RISPOSTA ALLA RICHIESTA DI INTEGRAZIONI MIC

Lavori di realizzazione di un parco agrovoltaico della potenza di 103 MW con annesso impianto di storage e delle relative opere connesse nel comune di Ariano Irpino (AV)

Relazione di ottemperanza

F0500GR01A

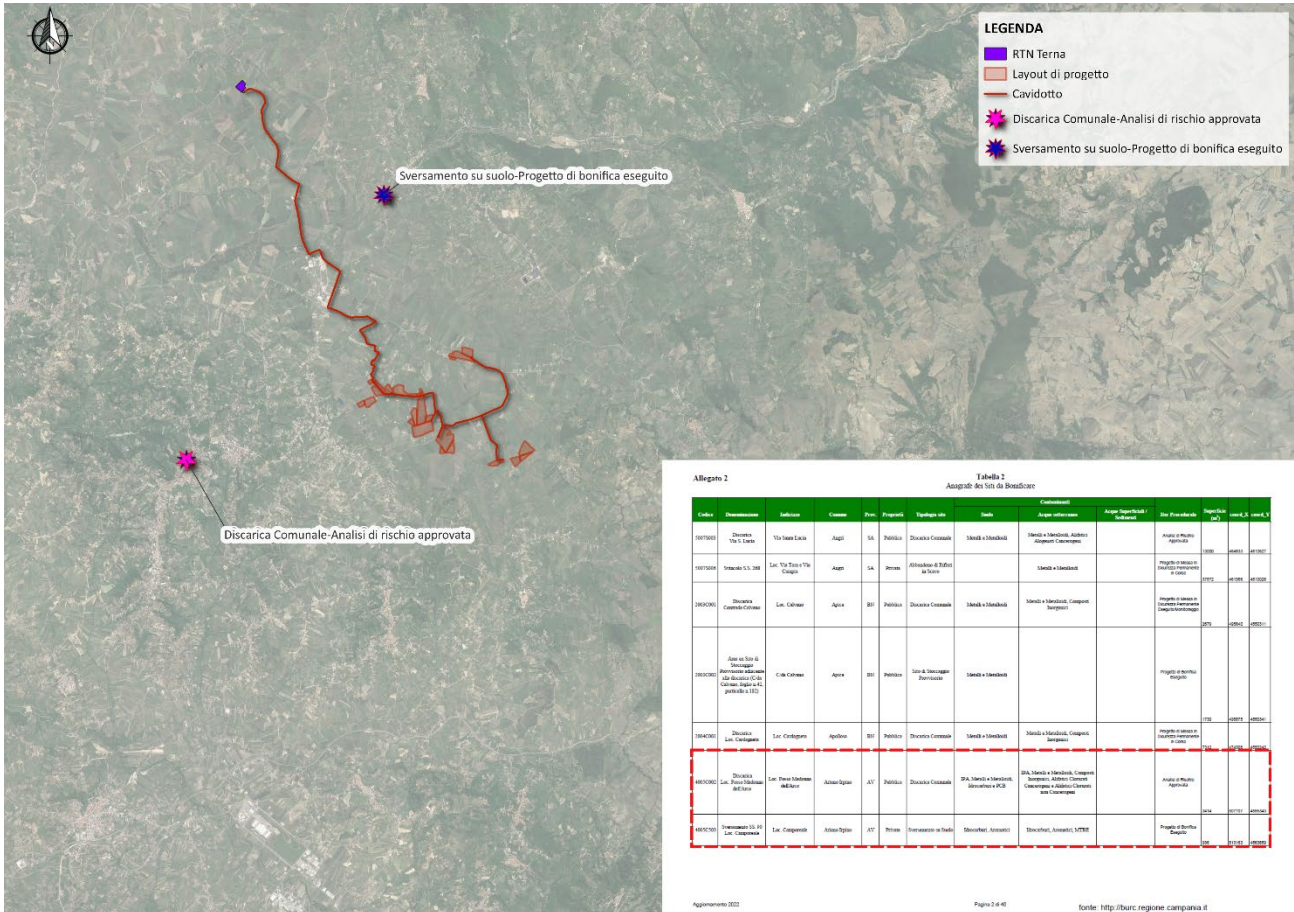
Integrare il SIA con uno specifico paragrafo, nel quale il progetto sia chiaramente identificato come rispondente ai requisiti ed alle caratteristiche richiamati al paragrafo 2.2 delle "Linee Guida in materia di Impianti Agrivoltaici" del giugno 2022 elaborate dal MASE, con particolare riferimento alle condizioni da rispettare affinché un impianto fotovoltaico possa essere qualificato come "agrovoltaico" (rispetto delle condizioni A, B e D2), o "impianto agrovoltaico avanzato" (rispetto delle condizioni A, B, C e D).

Il presente impianto è stato progettato seguendo le Linee guida nazionali in materia di Impianti Agrivoltaici emanate nel giugno 2022, al cui interno sono definiti gli aspetti e i requisiti che i sistemi agrovoltaici devono rispettare al fine di rispondere alla finalità generale per cui sono realizzati, ivi incluse quelle derivanti dal quadro normativo attuale in materia di incentivi.

In particolare, il rispetto dei requisiti A, B, C e D è necessario per soddisfare la definizione di **“impianto agrovoltaico avanzato”** e, in conformità a quanto stabilito dall'articolo 65, comma 1-quater e 1-quinquies, del decreto-legge 24 gennaio 2012, n.1, [classificare l'impianto come meritevole dell'accesso agli incentivi statali a valere sulle tariffe elettriche](#).

Per l'evidenza del rispetto dei suddetti requisiti, si rimanda al documento "F0500GR02A_Addendum allo Studio d'Impatto Ambientale".
